**Avis en date du 23 janvier 2019  
de la Mission régionale d'autorité environnementale d'Île-de-France  
sur le projet urbain mixte résidentiel et portuaire à Cormeilles-en-Parisis  
(Val-d'Oise)**

**Résumé de l'avis**

Le présent avis porte sur l'étude d'impact (version datée de novembre 2018) du projet urbain mixte résidentiel et portuaire à Cormeilles-en-Parisis (Val-d'Oise) et sur la prise en compte de l'environnement par le projet tel qu'il est présenté dans le dossier de demande d'autorisation environnementale unique.

Illustration 2: plan de masse

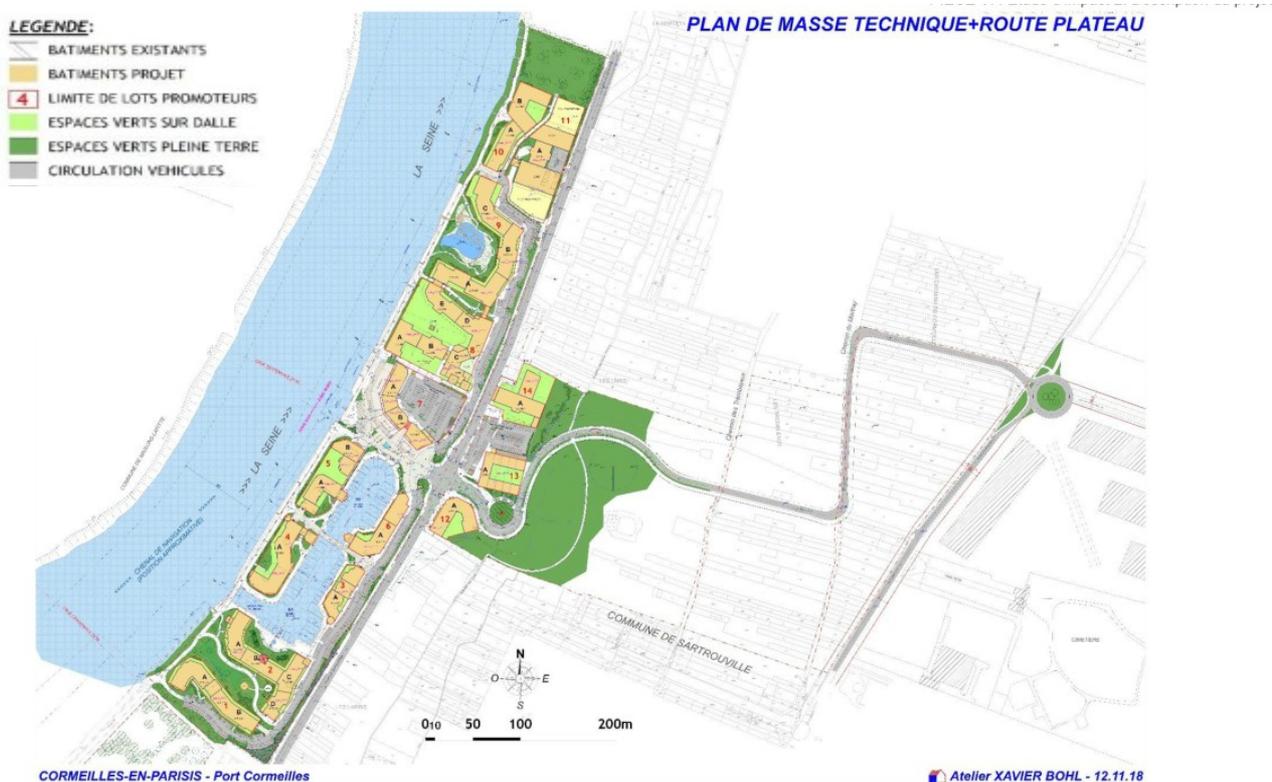
Sur le plan reproduit ci-dessus (plan de masse représenté page 158 de l'étude d'impact), il est difficile d'identifier les différentes composantes du projet.

**La MRAe recommande d'insérer dans l'étude d'impact un plan de masse lisible du projet.**

Par ailleurs, la MRAe relève sur le plan de masse (voir première partie du présent avis) que des espaces verts de pleine terre seront aménagés autour de la partie basse de la route d'accès. Ces espaces verts ne figurent pas dans la description écrite du projet. En première estimation, ils pourraient représenter 1 à 2 hectares. Des habitats y seront notamment conservés ou aménagés (mesures relatives à l'Alyte accoucheur et à l'Iberis amer, voir plus loin). Il conviendrait de confirmer que ces espaces verts font effectivement partie du projet, et de préciser leur surface.
